SERVICE INFO – INA 0041

Optické a materiálové změny vodící kladky 532 0289 10

Obrázek 1: 532 0289 10 – kovové provedení

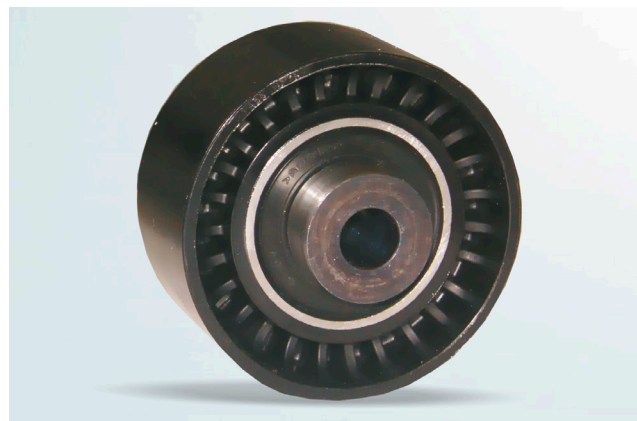
V rámci neustálého vývoje našich produktů byl změněn materiál vodící kladky 532 0289 10 z kovu na plast. Šířka oběžné dráhy nového provedení je menší a činí 30 mm.

Technické změny přinášejí redukci hmotnosti a zlepšení vlastností chodu.

V přechodové fázi se může stát, že budou současně dodávány kladky obou provedení. Obě verze splňují technické specifikace a lze je používat bez jakéhokoliv omezení.
